Modifizierte Keilrippenriemen

Stark vergrößerte Ansicht der unterschiedlichen Profile

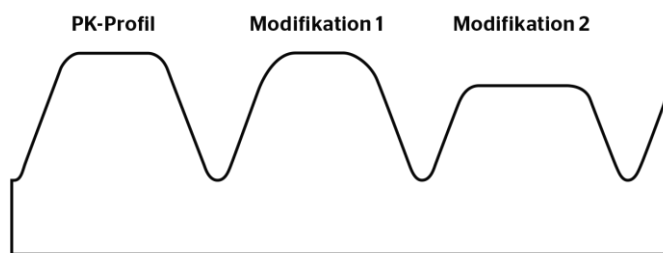
Gelieferte Keilrippenriemen weisen optische und haptische Unterschiede zu den herkömmlich verwendeten Keilrippenriemen auf. Dies äußert sich durch eine abweichende Struktur der Lauffläche.

Es handelt sich um Modifikationen, die entweder aus der Erstausrüstung übernommen wurden oder produktionsbedingt verändert worden sind. Ziel ist eine optimale Geräusentwicklung und/oder die Lebensdauer weiter zu verbessern.

Die modifizierten Riemen können uneingeschränkt für die im Katalog zugeordneten Fahrzeuganwendungen eingesetzt werden. Die neue Ausführung hat trotz der optischen Unterschiede keine Performance-Nachteile.
